K sp. zn.: S-MHMP 2498499/2019/STR

Odvolání proti rozhodnutí o umístění stavby nazvané „Rekonstrukce trati Praha hl. nádraží (mimo) - Vyšehrad (včetně)“

Odvolání proti závazným stanoviskům

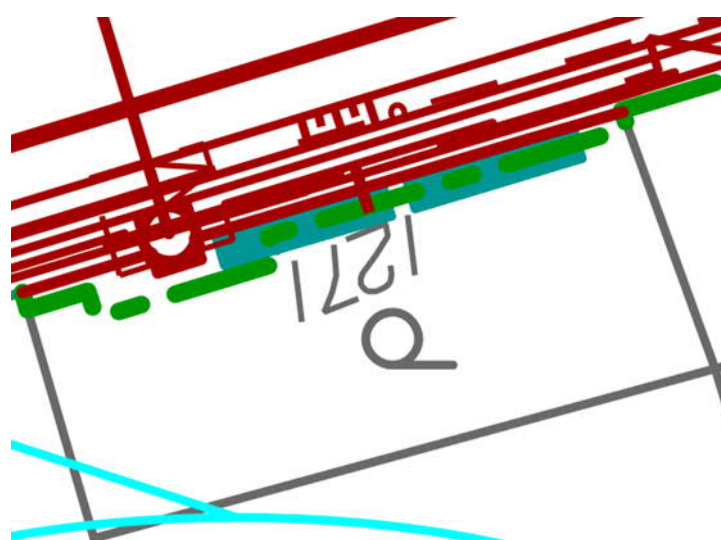
Uvedené nejasnosti ohledně rozsahu stavby vyplývají jednoznačně z vadně zpracované projektové dokumentace, jak již odvolatelé namítali ve svých námitkách. Odvolatelé níže předkládají zvětšený výřez výkresu katastrální situace, z něho je evidentní, že z důvodu zcela nevhodně zvoleného měřítka, nelze z výkresu dotčení pozemku parc.č. 1271 v k.ú. Nusle vyčíst.

Odvolatelé dále přikládají i totožný výřez z elektronické verze, kterou jim poskytl stavební úřad. Je evidentní, že ani při zvětšení elektronické verze nelze s jistotou ověřit, zda stavba zasahuje na pozemek parc.č. 1271 v k.ú. Nusle.
